„Rekonstrukce výpravní budovy v žst. České Budějovice hl. n.“

Vysvětlení, změny a doplnění zadávací dokumentace - Dodatek č. 7

Dimenze jsou také popsány ve výkrese VB CB_E2_7_1_015.

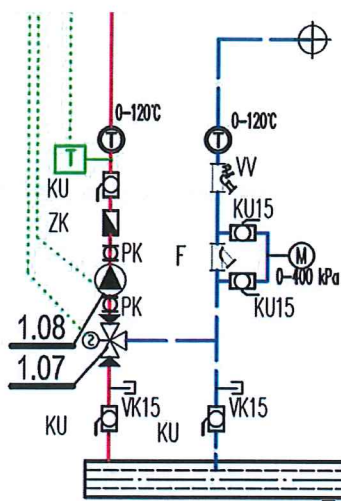
E2.7.1 Vytápění - Ke správnému ocenění pol. č. 20 „Potrubí měděné, polotvrdé, spojované měkkým pájením, bez odřezků a tvarovek“, č. 25 „Pouzdro potrubní izolační, náplekové PE s Al fólií na potrubí tl. 20mm, bez odřezků“ a č. 26 „Pouzdro potrubní izolační, MV s AL, kamenná vlna s polepem Al fólií na potrubí tl. 30mm, bez odřezků“ žádáme zadavatele o sdělení průměru potrubí.

Pol.č.20: doplněn rozměr d18

Pol.č.25: doplněn vnitřní průměr d=18mm + změna množství na 30m

Pol.č.26: položka zrušena

Pol.č.27: změna množství na 30m
